YTTRANDE

Yttrande i mål nr M 1167-20, angående tillstånd till uppförande och drift av energianläggning och hamn m.m. i Lövsta inom fastigheten Hässelby Villastad 36:1 i Stockholms kommun

Med anledning av domstolens kungörelse, aktbilaga 37, av Stockholm Exergi AB:s (bolaget) ansökan om tillstånd anför Naturvårdsverket följande.

Figur 1. Jämförelse mellan andra anläggningars utsläppsmängder åren 2017-2019 och den beräknade mängden utsläpp från den planerade energianläggningen i Lövsta. Källa: Utsläpp i siffror.¹³

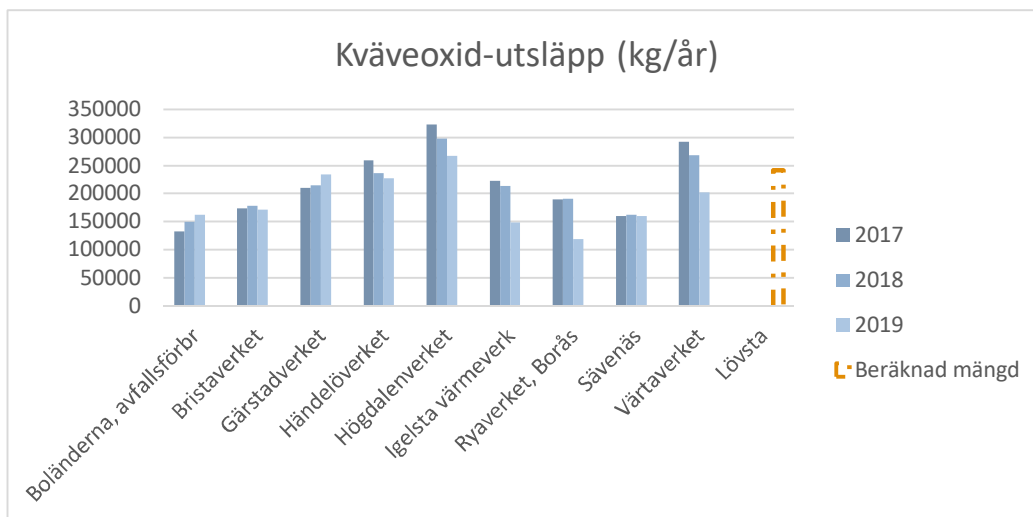
Energianläggningen i Lövsta beräknas ge upphov till ett utsläpp av kväveoxider till luft med ca 241 000 kg årligen. Det innebär att energianläggningen kan komma att bli bland Sveriges fem största utsläppare av kväveoxider till luft jämfört med andra befintliga förbränningsanläggningar, se figur 1. År 2019 var de tre enskilt största utsläppen i branschen (avrundat till närmsta tusental) 266 000 kg, 234 000 kg respektive 227 000 kg kväveoxider. De totala utsläppsmängderna varierar från år till år eftersom behovet av värme- och elproduktion beror till exempel på temperaturvariationer över året eller efterfrågan på el- och fjärrvärmenätet. I jämförelsen i figur 1 ingår både förbränningsanläggningar som förbränner avfall och de som förbränner andra bränslen. Urvalet har avgränsats till åren 2017-2019 och de förbränningsanläggningar som rapporterat kväveoxidutsläpp överstigande 150 000 kg/år.

Lövsta är en ny anläggning med goda reningsmöjligheter och Naturvårdsverket konstaterar också att bolaget föreslagit reningsteknik som minskar utsläppen av kväveoxider. Naturvårdsverket anser därför att tillståndet ska förenas med utsläppsvillkor som avspeglar bolagets förutsättningar och som uppfyller kravet på bästa teknik. Vid en tillämpning av miljöbalkens hänsynsregler och med stöd av aktuella BAT-slutsatser bedömer Naturvårdsverket det rimligt att bolaget innehåller den lägre nivån av BAT-intervallet, i enlighet med justerat förslag till villkor.

NV1. Utsläppet till luft från fastbränsleanläggningen får som årsmedelvärden inte överstiga följande halter vid 6 % syrgashalt:

stoft	5 mg/Nm ³ ,
svaveldioxid	40 mg/Nm ³ ,
kväveoxider	70 mg/Nm ³ ,
ammoniak	5 mg/Nm ³ ,
kvicksilver	5 µg/Nm ³ ,
dikväveoxid	60 mg/Nm ³ .
